**„Nábřeží řeky Svatky – Realizace protipovodňových opatření města Brna – etapy VII a VIII“**

## **VYSVĚTLENÍ, ZMĚNA NEBO DOPLNĚNÍ ZADÁVACÍ DOKUMENTACE**

### **Vysvětlení zadávací dokumentace č. 1 ze dne 29. 3. 2021**

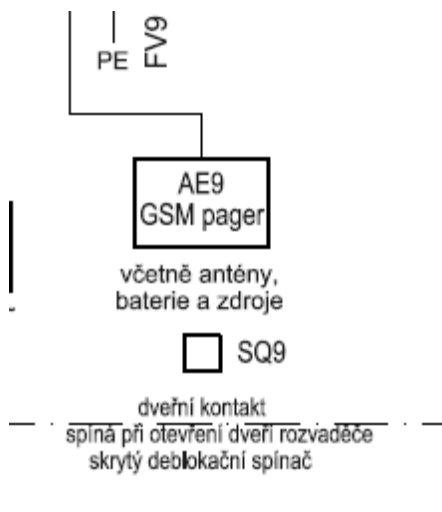
V technické zprávě D\_09\_300 je uvedeno:

Ve výkresové části je dále zobrazeno:

**Může zadavatel potvrdit, že přes GSM zařízení nebude možné dálkově ovládat čerpadla a servopohony na hradidlech, tj. jejich ovládání budou možné pouze ručně na rozvaděči?**

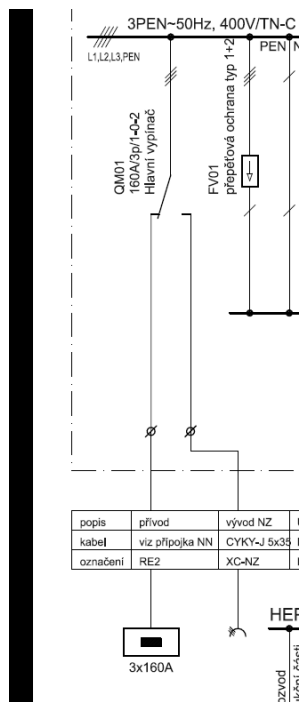
Ve výkrese rozvaděče RM2 v částech D\_09\_300 není uveden parametr pro použití přívodky pro napojení motorgenerátoru:

Žádáme zadavatele o doplnění této chybějící informace

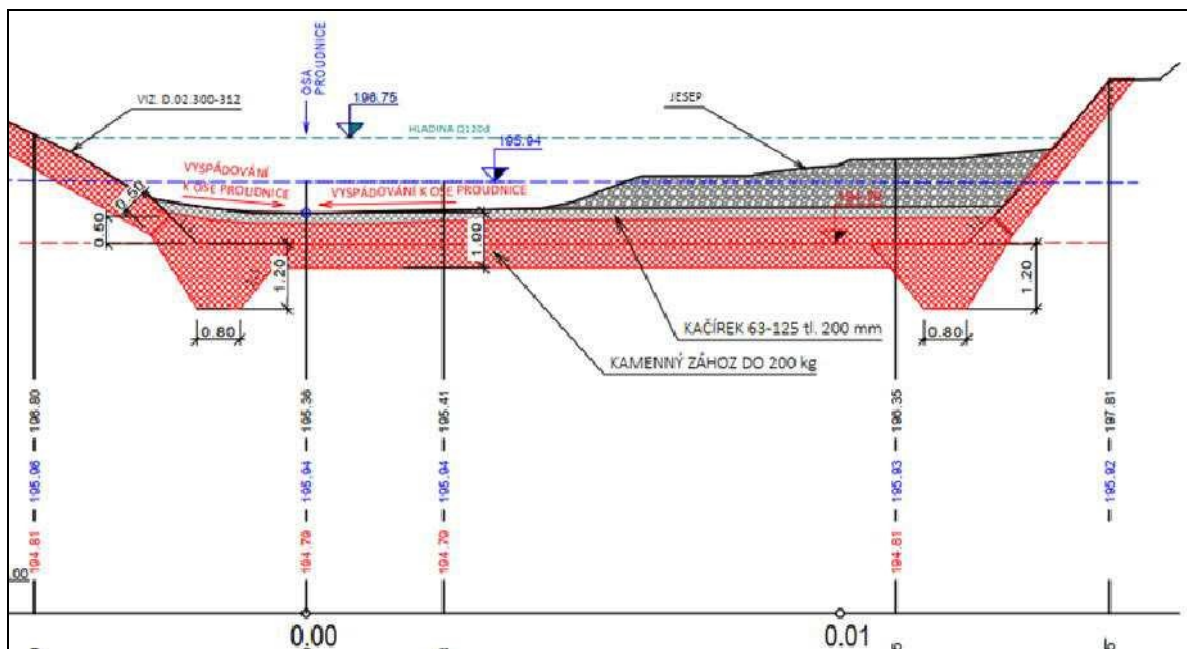
02 - Úprava trolejového vedení na ul. Renneská v Brně (Přeložka vodovodu) a

10 - Úprava trolejového vedení na ul. Renneská v Brně (Stavební úpravy na stoce A)

Prosíme o vysvětlení, zda nedošlo k duplikaci tohoto objektu.
